Van: [REDACTED]
Verzonden: donderdag 4 mei 2023 07:44
Aan: [REDACTED], [REDACTED]
CC: [REDACTED], [REDACTED], [REDACTED], [REDACTED], [REDACTED], [REDACTED]
Onderwerp: RE: Voeg, reinigen balken en schuiframen Commanderij

Vanochtend ben ik nog even op de bouwplaats geweest om de voegen te beoordelen. Zoals bekend werken er 2 verschillende partijen aan het voegwerk. Het is mij echter wel opgevallen dat er een wezenlijk verschil zit in de kwaliteit van het werk. Ik heb een aantal foto's genomen en deze zojuist nog even bekeken en voor jullie aan deze mail toegevoegd.

Proefstuk (Akkoord bevonden).

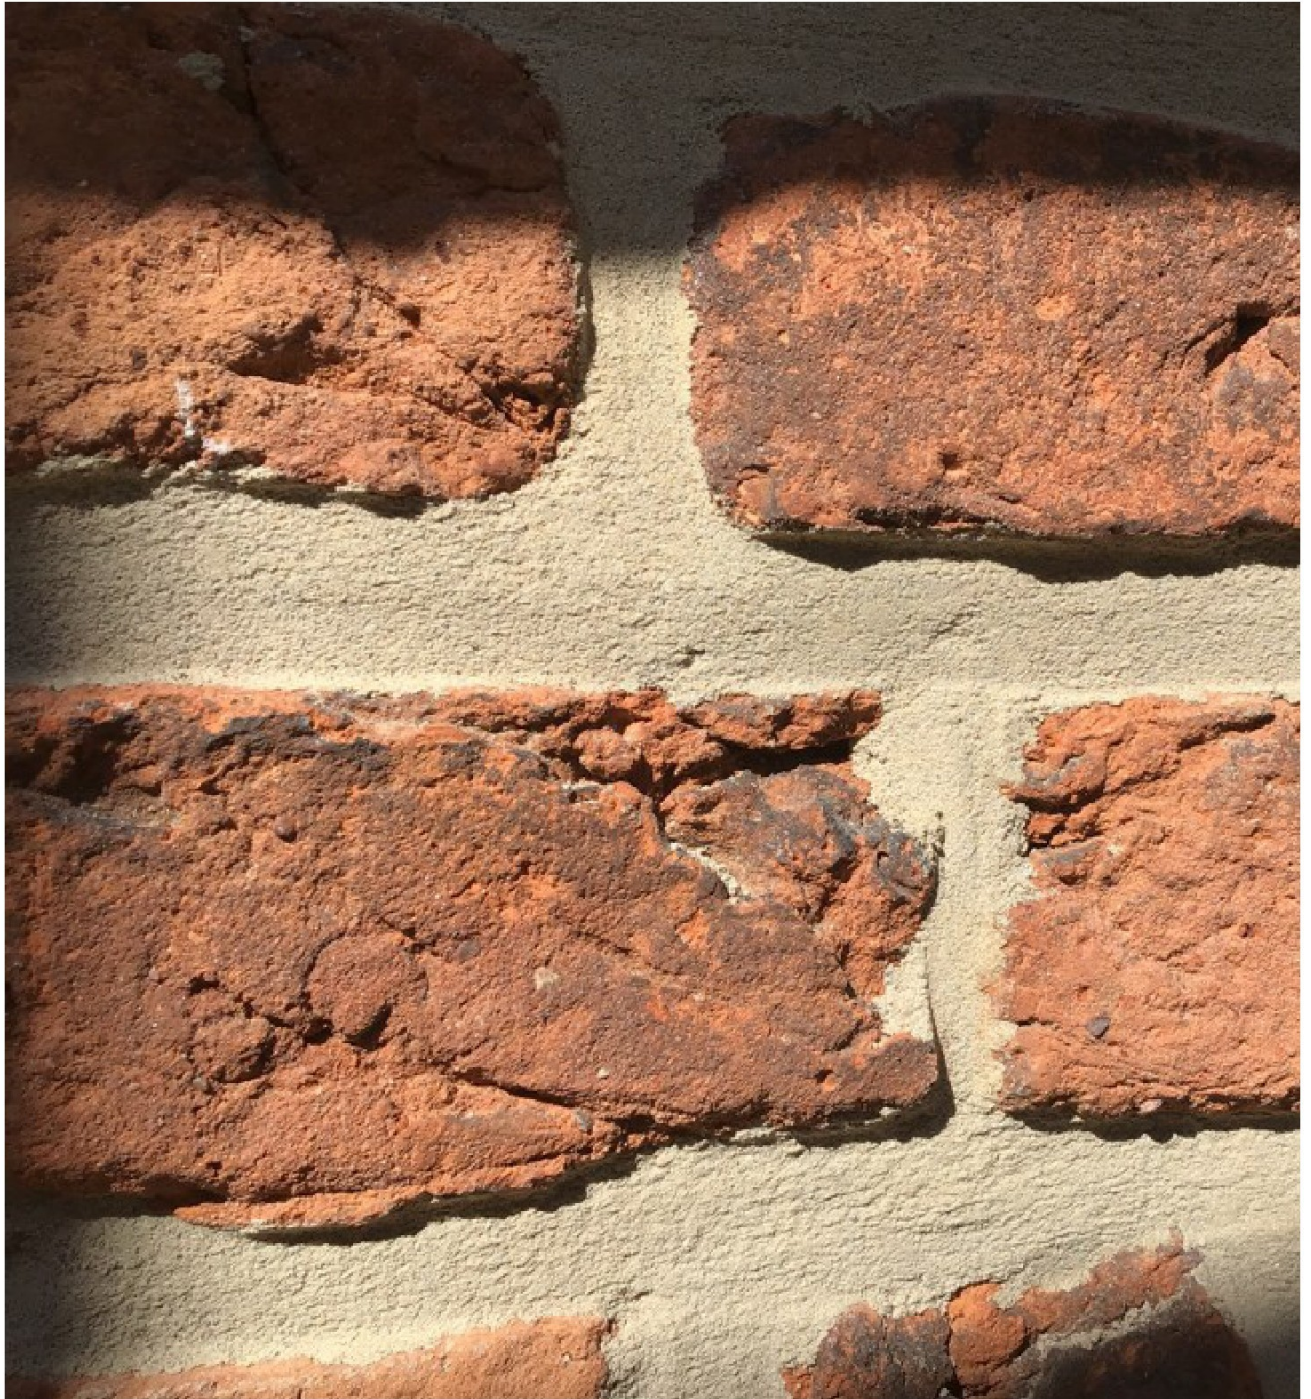
Ik bekijk het op mijn iPhone, de beelden staan onder elkaar, maar ik denk dat je gelijk hebt. De onderste afbeelding is niet wat is afgesproken lijkt mij. Pas op de plaats om erger te voorkomen. Wat vindt de andere voeger ervan?

Linksboven is het geaccordeerde proefstuk weergegeven. Rechtsboven en linksonder is het voegwerk dat in dezelfde gevel als het proefstuk is uitgevoerd . Rechtsonder is het voegwerk weergegeven dat door een andere partij uitgevoerd wordt. Dit voegwerk wijkt af van het opgezette proefstuk. Gezien het feit dat wij aanstaande dinsdag bij elkaar zijn voor de bouwvergadering, lijkt het mij verstandig om een pas op de plaats te zetten en de werkzaamheden zoals rechtsonder is weergegeven te staken (tenzij er nu gereageerd kan worden dat het akkoord is).

De voeg oogt veel grover van structuur omdat het doorstrijken op een ander moment gebeurt. De opgezette voeg wordt niet afgewerkt waar deze aansluit op de kloostermoppen en het voegwerk is niet terug liggend uitgevoerd zoals dit wel is aangegeven. Daarnaast ontstaat er ook meer smet op de kloostermoppen. Wat gaan wij hier mee doen?

De andere voeger laat zich niet uit over de werkzaamheden, hij beaamt enkel het geconstateerde verschil. Ik vind dat wel een nette reactie eerlijk gezegd.
